**AVIS RELATIF À LA PROTECTION
CONTRE LES EVENTUELS EFFETS NOCIFS ET NUISANCES
PROVOQUÉS PAR LES RAYONNEMENTS NON IONISANTS
GÉNÉRÉS PAR DES ANTENNES ÉMETTRICES STATIONNAIRES**

Commune : RIXENSART - Exploitant : PROXIMUS

Référence exploitant : 02GNV_00

Rapport n° 2334 / 2023

Figure 1 : Vue en plan des lieux de séjour et des points de contrôle

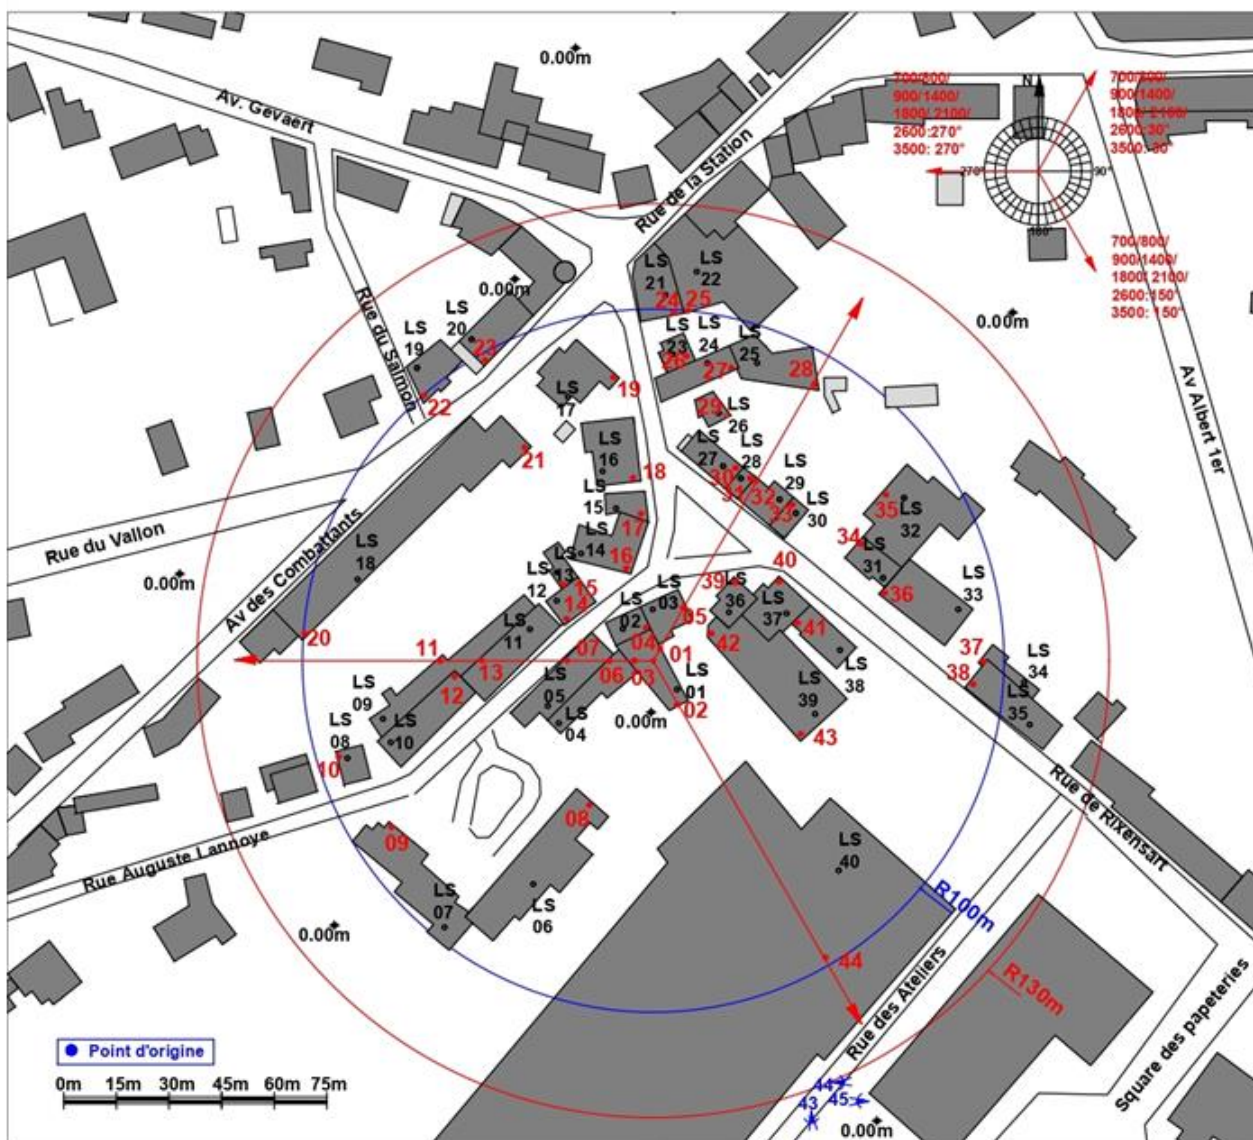
- le numéro du point de contrôle repris sur un des plans de la figure 1;
- le numéro du LS dans lequel se trouve le point de contrôle de la 1^{ère} colonne ;
- l'atténuation d'obstacle prise en compte pour le calcul de l'indice d'exposition dans le LS ;
- le résultat du calcul de l'indice d'exposition.

En ce qui concerne les antennes de l'installation mentionnées dans le tableau 1, la distance maximale à laquelle la limite pourrait être atteinte, à l'extérieur, est égale à 75,8 m. S'il n'y a pas de LS à une distance inférieure, les antennes respectent forcément la limite d'immission.

Dans le cas des LS situés à l'intérieur des bâtiments, une atténuation d'obstacle est prise en compte et il en résulte que la distance maximale à laquelle la limite pourrait être atteinte se réduit à 53,7 m.

Figure 2 : Vue en plan des installations d'antennes dans un rayon de 300 mètres autour de l'installation faisant l'objet de la demande d'avis

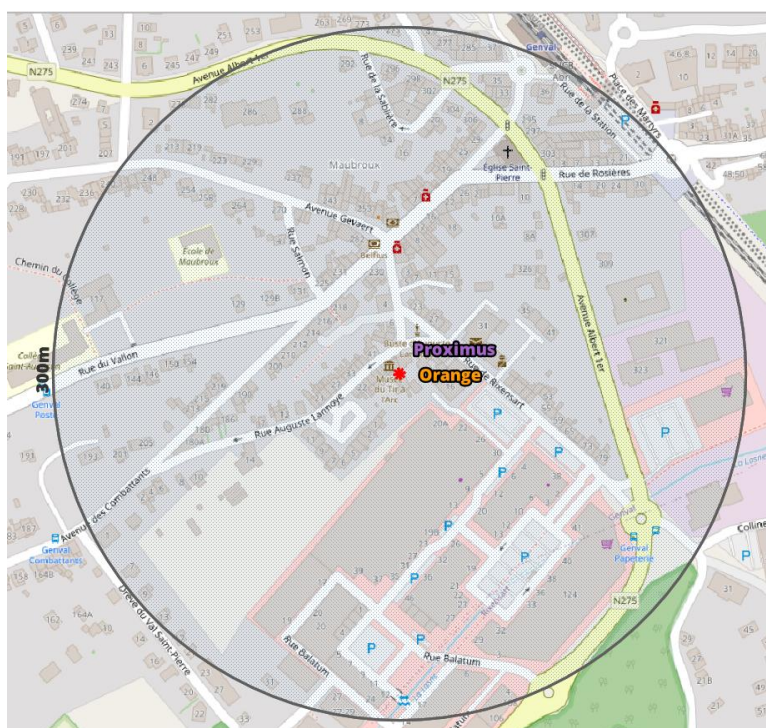
Le plan en projection verticale de la figure 2 indique la localisation des antennes actives éventuelles visées par le décret et situées dans un rayon de 300 mètres autour de l'installation référencée dans le paragraphe 2. Les données de localisation de ces antennes et les avis correspondant sont accessibles via le cadastre en ligne des antennes émettrices stationnaires⁶.

Compte tenu du nombre d'installations localisées dans la figure 2, il apparaît que l'intensité du rayonnement électromagnétique généré, dans les lieux de séjour situés à proximité de l'installation référencée dans le paragraphe 2, par l'ensemble des antennes émettrices stationnaires de l'ensemble des exploitants du même site d'antennes émettrices stationnaires respecte la limite fixée à l'article 4, § 2 du décret.
